Réf. DPC : 2311-0053/12/2018-105PR (corr. DPC : A. Marinx)
Réf. NOVA : 16/PFU/1772820 (corr. DU : S. Zerouali, N. Denayer)
Réf. CRMS : GM/UCL30015_677_PUN_Parc_Raspail
Annexe : 1 dossier

Objet : UCCLE. Avenue V. Gambier, avenue de la Princesse Paola, rue de Stalle. Parc Raspail. Restaurer le jardin historique par l'évocation de l'ancienne bâtisse Raspail : restaurer à l'identique le mur périphérique, le belvédère, la glacière, la pièce d'eau, l'évocation des boucles de promenades pittoresques, créer des clairières et mettre en lumière des perspectives scénographiques ; abattre 27 arbres et en replanter 44. Demande de permis unique.

Avis conforme de la CRMS

Plan du projet – extrait du dossier de demande

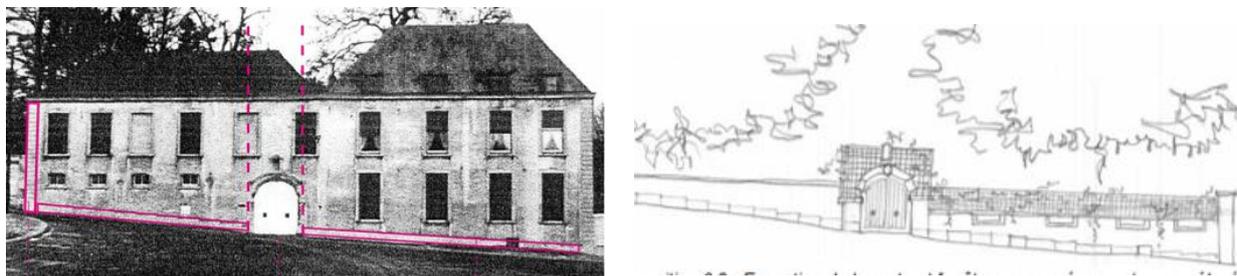
La CRMS se réjouit du projet qui permettra de mettre en valeur le parc Raspail. Sa restauration et son ouverture au public vont permettre de redonner vie au quartier et mieux intégrer le parc dans son environnement. Hormis quelques aspects, la CMRS souscrit à la demande qui répond généralement aux remarques formulées préalablement. De manière générale, la CRMS constate cependant qu'un nombre d'aspect du projet sont trop peu détaillés et doivent encore faire l'objet de documents plus précis. Il s'agit notamment des interventions liées à l'évocation de la maison Raspail et à la restauration du mur périphérique (cf. infra) ainsi que de l'aménagement de la zone d'entrée (appelée zone du « parking de l'avenue Joseph Jongen »). Outre le fait que le projet pour cette dernière zone est peu renseigné, la CRMS demande par ailleurs de revoir son aménagement selon les recommandations formulées ci-après. Enfin, la CRMS formule une série de conditions d'ordre plus technique sur certains points.
